RENESAS TECHNICAL UPDATE

製品分類	MPU & MCU	発行番号	TN-SH7-A721A/J	Rev.	第1版
題名	SH7720 グループ、SH7721 グループ SIOF スレーブモード受信時の注意事項		情報分類	技術情報	
適用製品	SH7720 グループ SH7721 グループ	対象ロット等 全ロット	関連資料	SH7720 グループ、SH7721 グループ ハードウェアマニュアル Rev3.00 (RJJ09B0027-0300)

図 1. SIOF スレーブモード受信データサンプリングタイミング

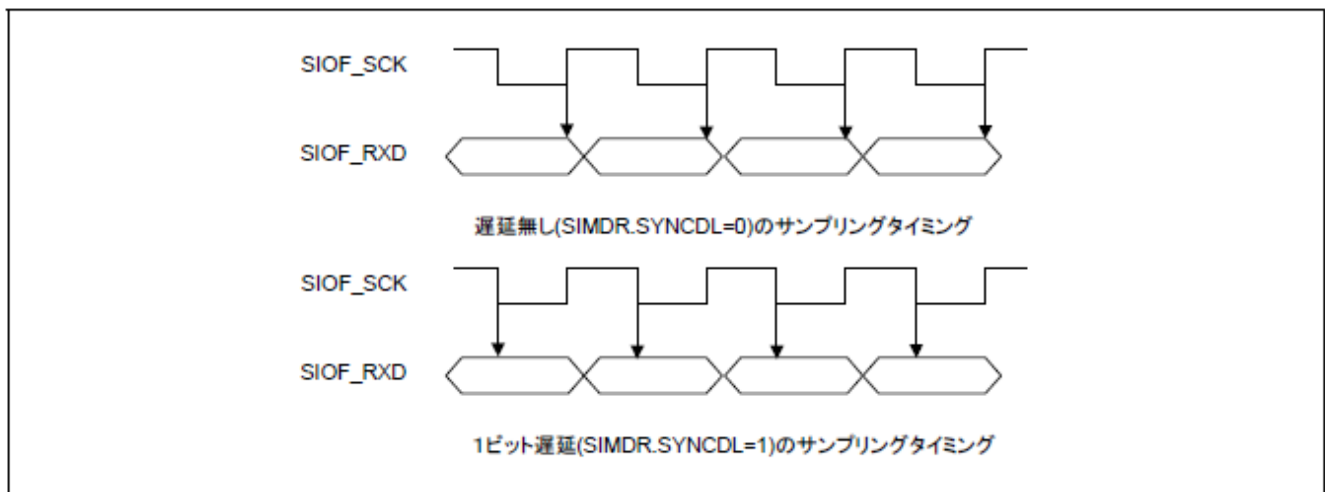
SIOF スレーブモード受信時、ビット遅延無し(SIMDR.SYNCDDL=0)に設定した場合、受信データのサンプリングが SIOF_SCK の立ち上がりエッジで行われるため、受信データのホールド時間が確保できなくなる場合があります。

スレーブモード受信時も送信時同様、1ビット遅延(SIMDR.SYNCDDL=1)に設定してください。この場合、受信データは SIOF_SCK の立ち下がりエッジでサンプリングされます。
